## Kontraktbilag 5

### Spørgsmål og svar til udbudsmaterialet

#### L2-aggregeringsswitche og/eller mikroswitche Opdateret 29. november 2012

Figur 1: Tværsnitsdiagram over installationskanal for mikroswitch montering.

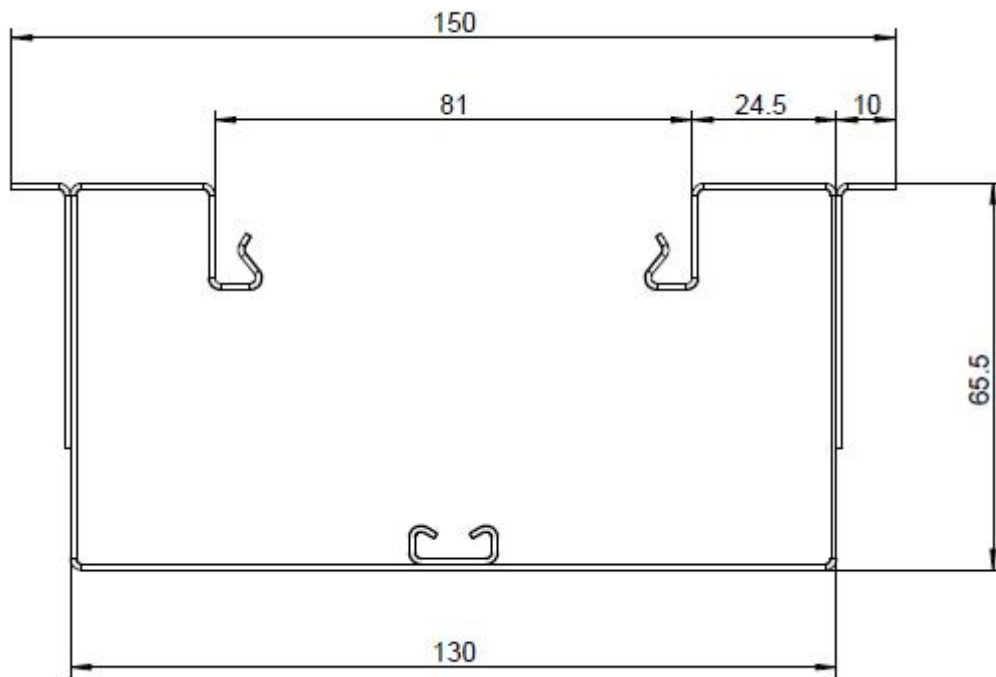
2	<p>Punkt 1.1 side 32 : "Switchen skal kunne monteres i installationskanaler af dimension: 70130"</p> <p>Kan vi få en tegning med mål ? (Tværsnit mm. Visse 70130 paneler har kun plads i tværsnit på ca 60mmx60mm og andre har ca 125mmx35mm)</p>	<p>Tegning af installationskanal tværsnit er placeret nederst i dette dokument. Se Figur 1.</p> <p>Switchen skal kunne fastgøres i alle typer installationskanaler inden for de fysiske rammer som tegningen viser, da installationskanaltype ikke er valgt på nuværende tidspunkt. .</p>
3	<p>Punkt 4.4 Side 29. Det kræves at man kan levere på 6 uger. Hvilke styktal forventes der leveret med denne frist ?</p>	<p>Afhængig af løsningen og aktuelle krav forventes at installere op til to racks ad gangen, med forventet kapacitet på 2 x 1000 downlink porte.</p>
4	<p>Delaftale 1 - L2 Aggregeringsswitch: Punkt 1.8 - Strøm - Skal 0%(IDLE) værdien beregnes med eller uden monteret SFP ?</p>	<p>Uden SFP monteret.</p>
